Resposta ao Questionamento N° SEI 0084308/2020

PREGÃO PRESENCIAL: 154/2020

PROCESSO SEI CIJ.02073/2019

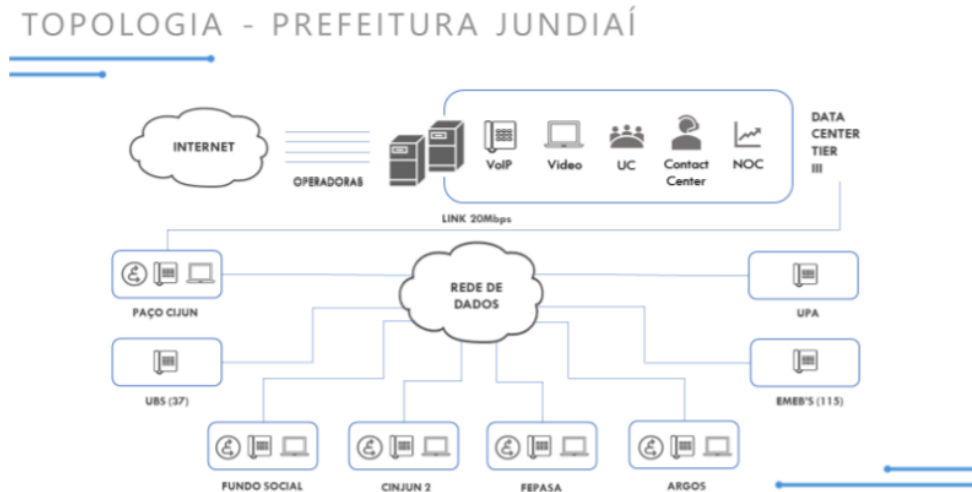
Nesta definição, em razão da falta da matriz de compatibilidade entre equipamentos e serviços, fica restrita a disponibilidade dos serviços funcionais a solução, além de encarecer a solução na composição do preço final. Pois força a convivência de tecnologias distintas, o que não ocorre se o TR definir a solução toda como serviço e atualização tecnológica pelo vencedor do certame.

Está correto nosso entendimento?

Resposta à 4ª pergunta: Não está correto. Quanto a falta da matriz já foi respondido anteriormente (pergunta 1), já a natureza da contratação (produto ou serviço) é uma definição do projeto PMAT/BNDES, não podendo ser discutido nesta esfera, uma vez que isto é uma determinação do Banco (BNDES).
